DEPARTEMENT DES HAUTS-DE-SEINE

DÉLIBÉRATION N°2 - VALIDATION DU BILAN DE LA CONCERTATION PRÉALABLE SUR LES COMMUNES DU DÉPARTEMENT ET LANCEMENT DE L'ENQUÊTE PUBLIQUE

REUNION DU 15 AVRIL 2019

1. LE CONTEXTE DU PROJET D'AMENAGEMENT DE LA RD920

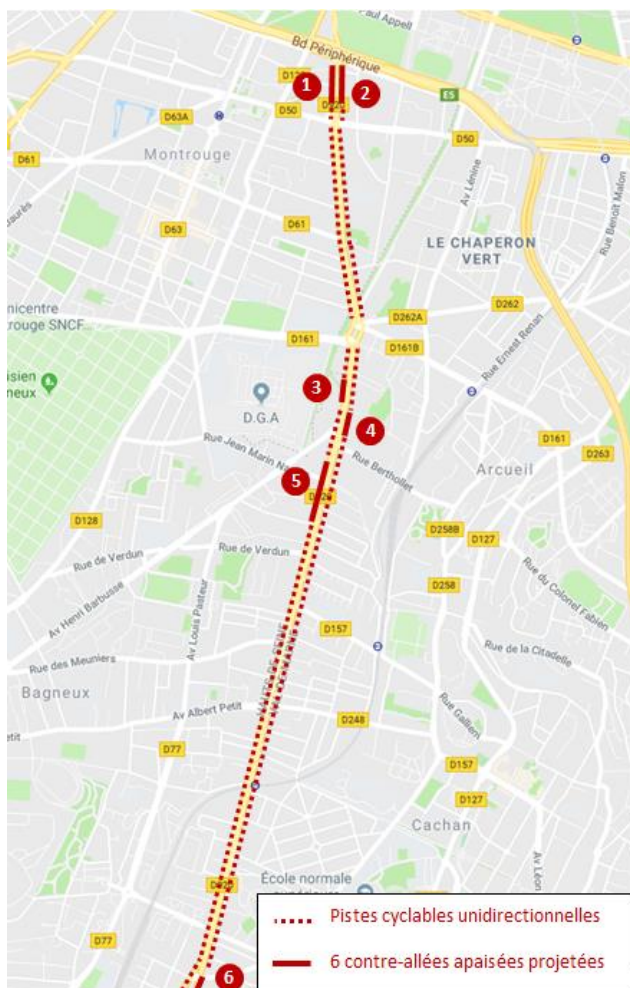
- Une attention particulière doit être apportée au niveau des écoles ou de la gare RER Bagneux pour limiter la vitesse des vélos

Une attention particulière sera apportée dans les études ultérieures pour minimiser les conflits aux endroits particuliers (écoles, gares, etc) en s'appuyant notamment sur le guide « recommandations pour les aménagements cyclables » du CEREMA.
